**Avis de la Mission Régionale d'Autorité environnementale  
Nouvelle-Aquitaine formulé à l'occasion de la présentation  
d'un projet de centrale agrivoltaïque au sol  
au lieu-dit *Lagrange* dans la commune de Puch-d'Agenais (47)**

n°MRAe 2023APNA105

dossier P-2023-14167

**Localisation du projet :** Commune de Puch-d'Agenais (47)  
**Maître(s) d'ouvrage(s) :** Société REDEN SOLAR  
**Avis émis à la demande de l'Autorité décisionnaire :** Préfet de Lot-et-Garonne  
**En date du :** 9 mai 2023  
**Dans le cadre de la procédure d'autorisation :** Permis de construire  
L'Agence régionale de santé et le Préfet de département au titre de ses attributions dans le domaine de l'environnement ayant été consultés.

Plan masse du projet – extrait étude d'impact page 26

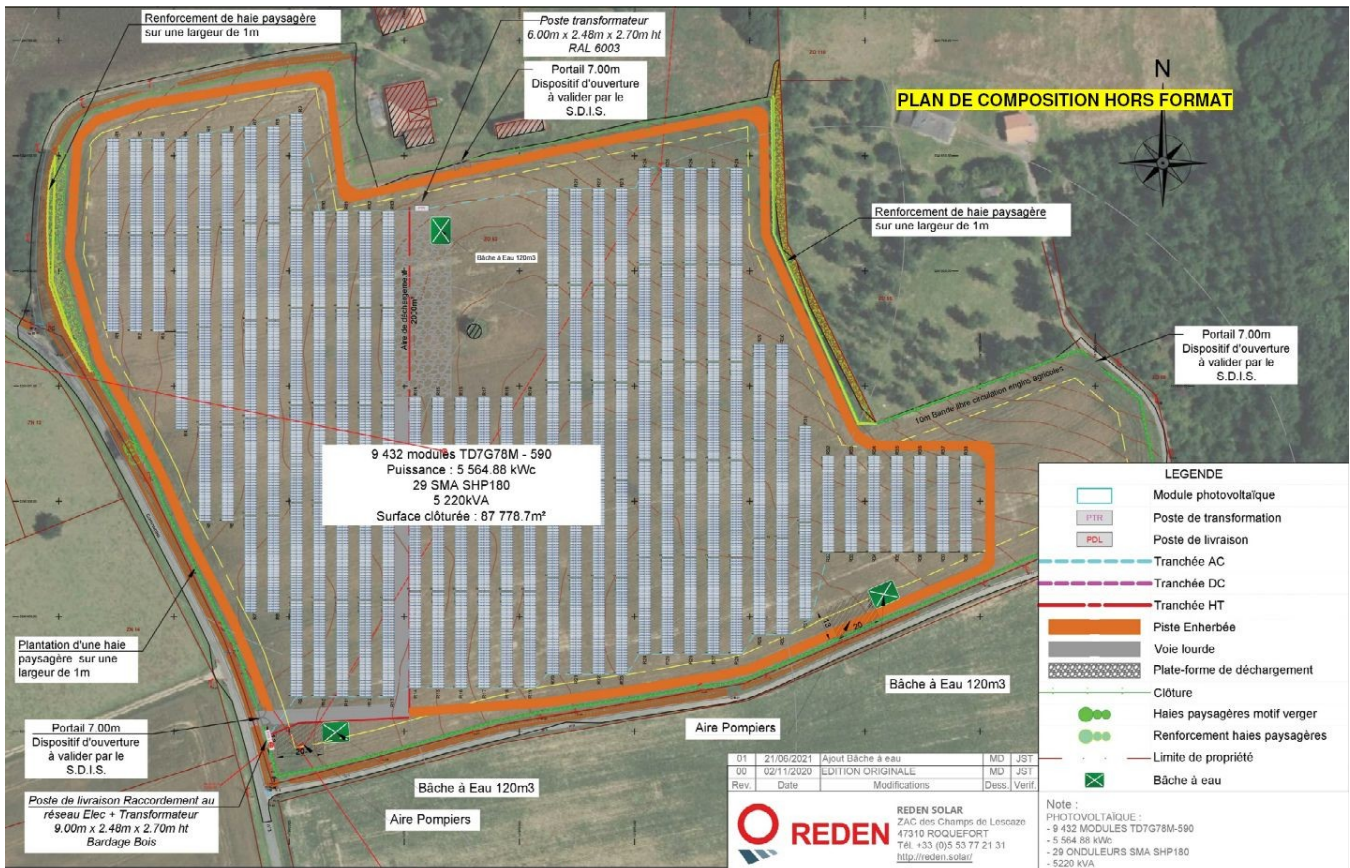
Le projet prévoit un **raccordement électrique** au poste source "Sud Marmandais" dont la construction est prévue par le Schéma Régional de Raccordement au Réseau des énergies renouvelables (S3REnR). Son emplacement exact et définitif n'est actuellement pas arrêté, mais le dossier indique qu'il devrait se situer à une dizaine de kilomètres au nord-ouest du projet. Le raccordement nécessite la création de réseaux enterrés dans les emprises des voies communales et des routes départementales, et recoupe la Zone Spéciale de Conservation (ZSC) *l'Ourbise*, site Natura 2000 désigné au titre de la Directive « *Habitats-faune-flore* ».

La MRAe relève qu'un autre projet de parc agrivoltaïque<sup>2</sup>, également porté par REDEN SOLAR, est connu à environ 1,6 km au sud-ouest du présent projet dans la commune de Villefranche-du-Queyran, et serait raccordé au poste source existant de Casteljalous, à environ 12 km à l'ouest.

**La MRAe recommande de justifier le choix du raccordement au poste source "Sud Marmandais" et d'évaluer les possibilités de mutualisation du tracé et du raccordement avec cet autre parc agrivoltaïque proche.**
